改善箇所説明図①

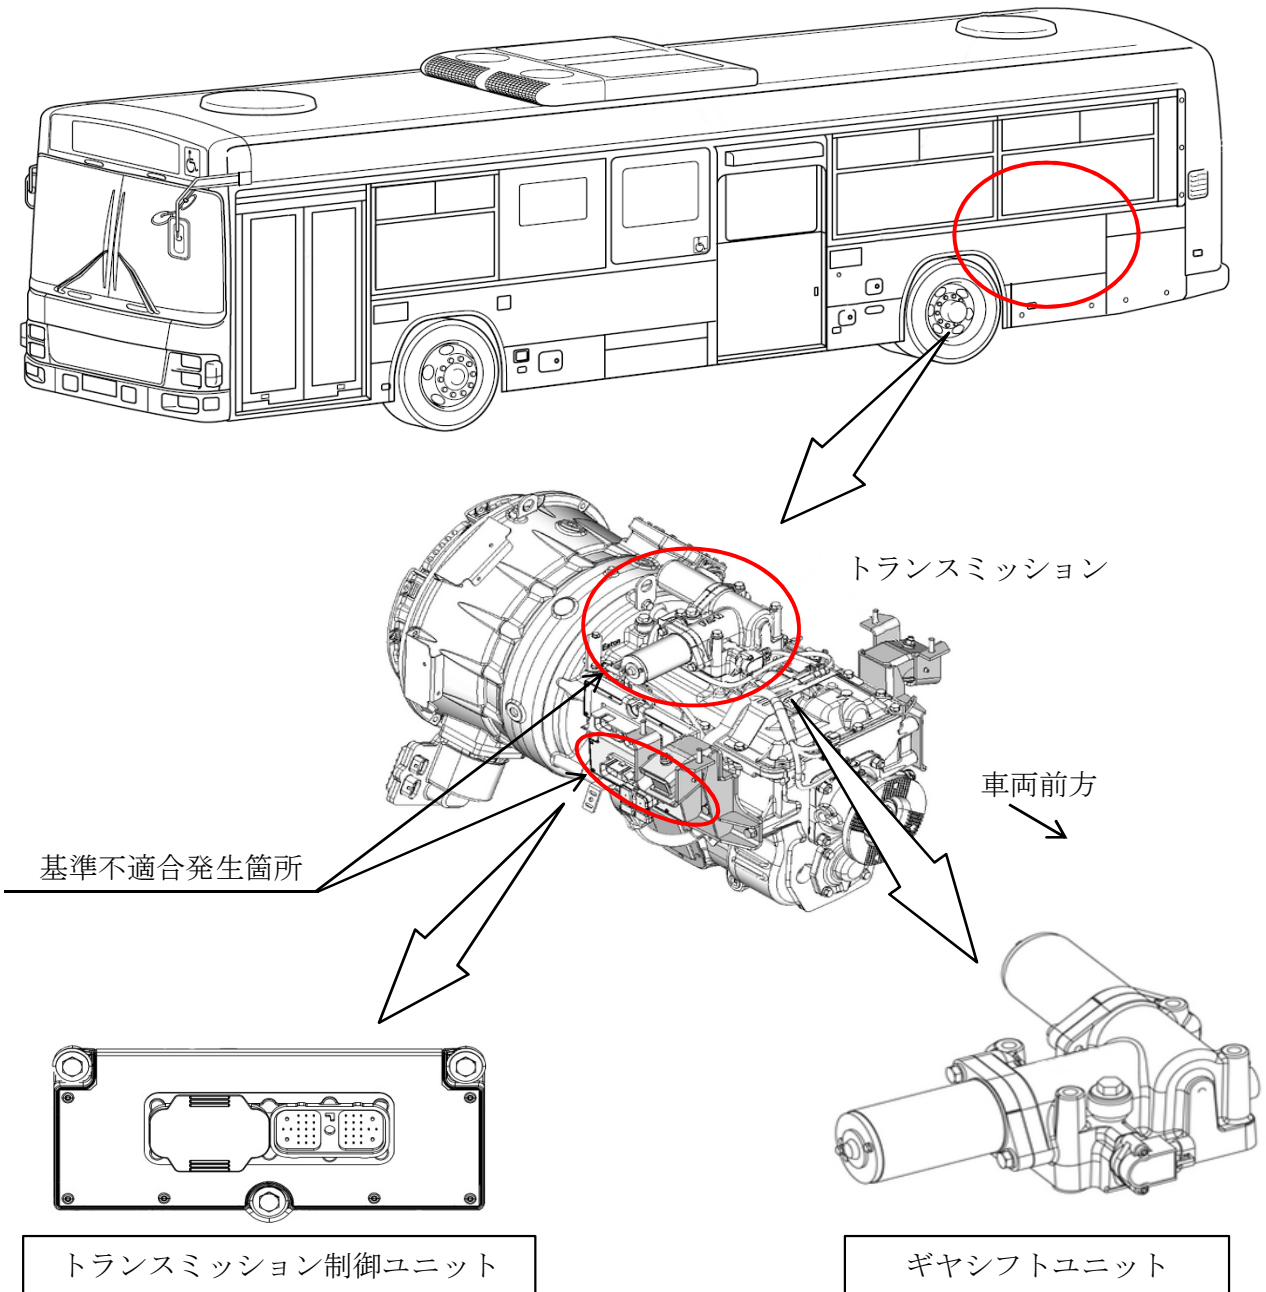
ハイブリッド仕様の路線バスにおいて、トランスミッション制御プログラムが不適切なため、ギヤシフトユニット内部のモータが故障したと誤診断することがある。そのため、警告灯が点灯してフェールセーフモードとなり、変速ができなくなり、最悪の場合、走行中エンストして走行不能となるおそれがある。

全車両、トランスミッション制御ユニットを対策品に交換するとともに、ギヤシフトユニットの製造番号を点検し、対象となるものは対策品に交換する。

識別： 運転者席左側ドア開口部のシリアルナンバープレート付近に、緑色シールを貼付する。
